## Varðandi: Hamraneslínur 1 & 2: Viðbrögð við umsögnum við fyrirspurn um matsskyldu

Efni: Tilkynning um breytingar á Hamraneslínnum. Umsögn Landsnets um umsögn Garðabæjar.

**Mynd 1.** Kort af fjarlægð minja í Hamraneslina 1 & 2. ATH fjarlægðarmerkingsar segja til um fjarlægð á milli minja og jarðstrengs, ekki í núverandi loftlinur.

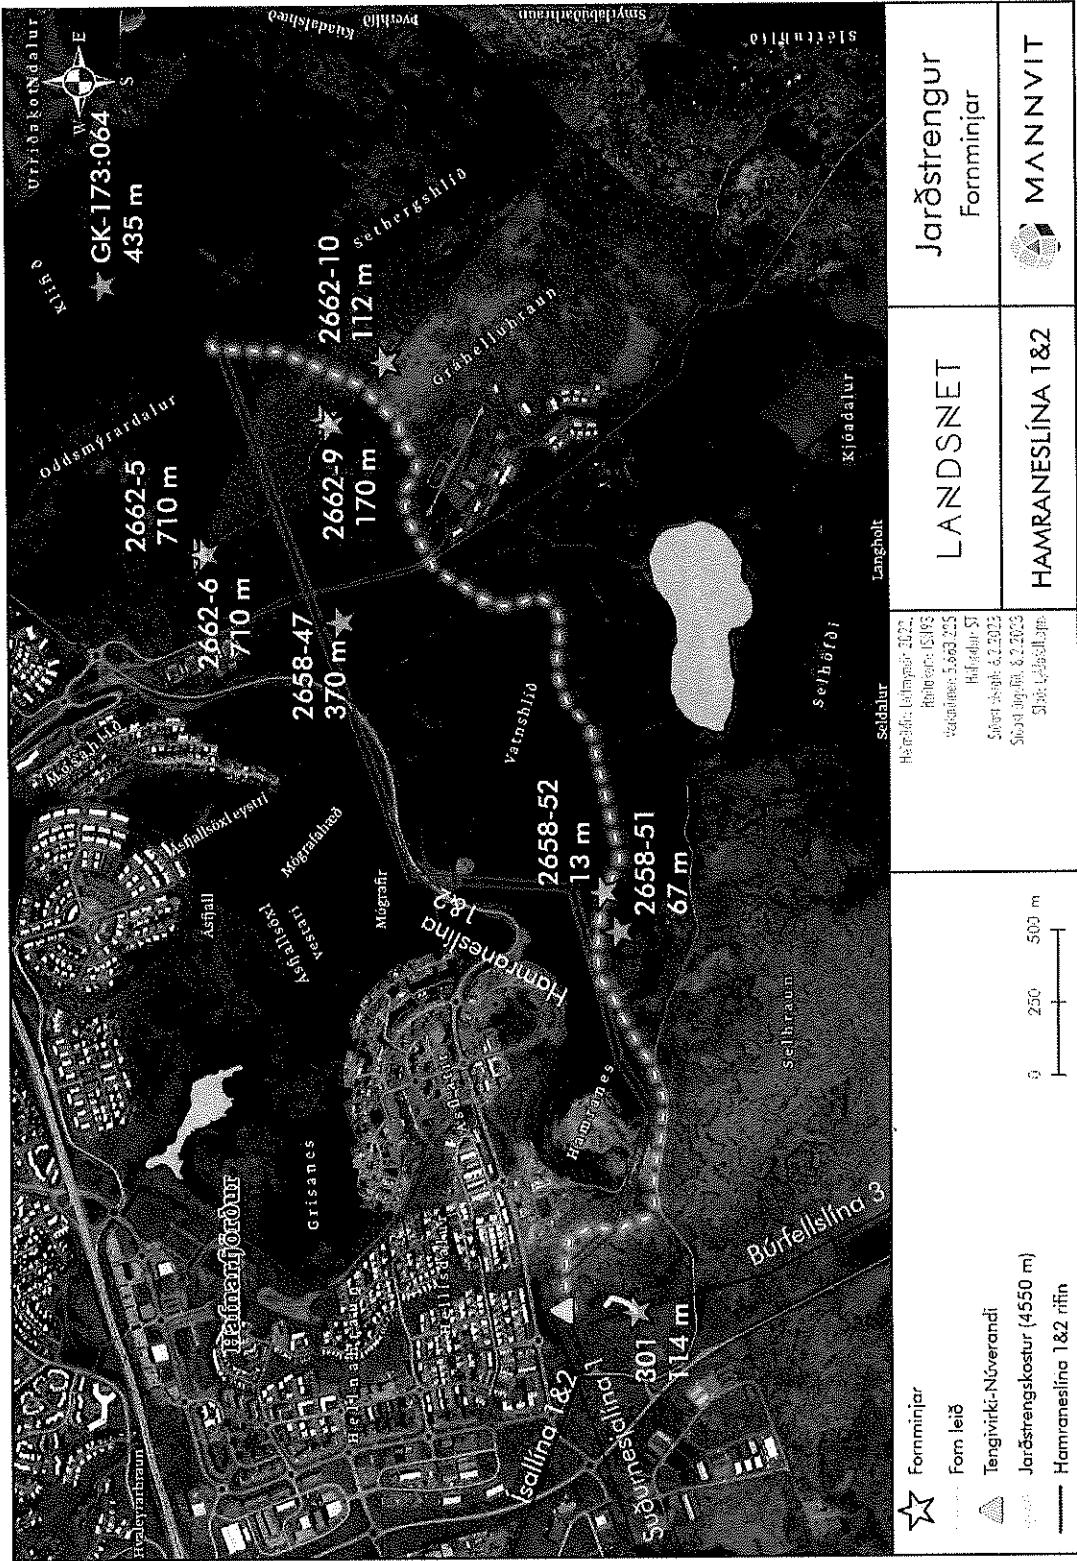
Umsögn Minjastofnunar Íslands	Viðbriðgð Landsnets
<p>Í skýrslu Landsnets er ekki gerð grein fyrir nákvæmari staðsetningu jarðstrengsins. Af loftmyndum í skyrslunni og upplýsingum úr fyrirliggjandi fornleifaskráningarskýrslum er ekki hægt að meta fjarlæggð framkvæmdasvæðis strengsins frá einstaka fornleitum. Austurendi strengsins mun liggja innan marka Garðabæjar. Fyrir liggur skýrsla Fornleifastofnunar Íslands ses frá 2009, <i>Fornleifaskráning í Garðabæ.</i> Sel (GÍK-173:051) er skráð á því svæði þar sem strengurinn á að liggja. Um er að ræða töft framan við líttinn skuta og grjótgáð fast austan við hana. Erfitt er að meta út frá fyrirliggjandi gögnum, hvort selið er í hættu vegna framkvæmdarinnar.</p>	<p>Í skýrslu Landsnets er ekki gerð grein fyrir nákvæmari staðsetningu jarðstrengsins. Af loftmyndum í skyrslunni og upplýsingum úr fyrirliggjandi fornleifaskráningarskýrslum er ekki hægt að meta fjarlæggð framkvæmdasvæðis strengsins frá einstaka fornleitum. Austurendi strengsins mun liggja innan marka Garðabæjar. Fyrir liggur skýrsla Fornleifastofnunar Íslands ses frá 2009, <i>Fornleifaskráning í Garðabæ.</i> Sel (GÍK-173:051) er skráð á því svæði þar sem strengurinn á að liggja. Um er að ræða töft framan við líttinn skuta og grjótgáð fast austan við hana. Erfitt er að meta út frá fyrirliggjandi gögnum, hvort selið er í hættu vegna framkvæmdarinnar.</p>

<p>Minjastofnun Íslands telur að ofangreind framkvæmd skuli háð mati á umhverfisáhrifum. Bent skal a að í 21. gr. laga um menningarminjar (Nr. 80/2012) stendur m.a.: Fornleifum, sbr. 3. mgr. 3. gr., jáfnt þeim sem eru friðýstar sem bjoðminjar og þeim sem njóta friðunar í krafti aldurs, má enginn, hvorki landeigandi, ábúandi, framkvæmdaraðili né nokkur annar, spilla, granda eða breyta, hylla, laga, aflaga eða flytja úr stað nema með leyfi Minjastofnunar Íslands. Óg á 2. mgr. 24. gr. Sómu laga sem hljóðar svo: Ef forminjar sem aður voru ókunnar finnast við framkvæmd verks skal sá sem fyrir því stendur stöðva framkvæmd án tafar. Skal Minjastofnun Íslands láta framkvæma vettvangskönnun umsvifalaust svo skera megi úr um eðli og umfang fundarins. Stofnuninni er skylt að ákveða svo fjött sem auðið er hvort verki megi fram halda og með hvaða skilmálu. Óheimilt er að halda framkvæmdum áfram nema með skriflegu leyfi Minjastofnunar Íslands.</p>	<p>Á meðfylgjandi korti (mynd 1, afast í skjali) má sjá staðsetningu Gráhellu og fjarlæggð fyrirhugaðs jarðstrengs í töftina við Gráhellu. Samkvæmt því er töftini í um 170 m fjarlæggð frá fyrirhuguðum jarðstreng. Í hverfisverndarákvæðum í skipulagi segir að ekkert rask megi eiga sér stað í innan við 50 fjarlæggð frá klettinum. Framkvæmdir verða í rúmlega 100 m fjarlæggð og þannig er helgunarsvæði töftaninnar vrit.</p>
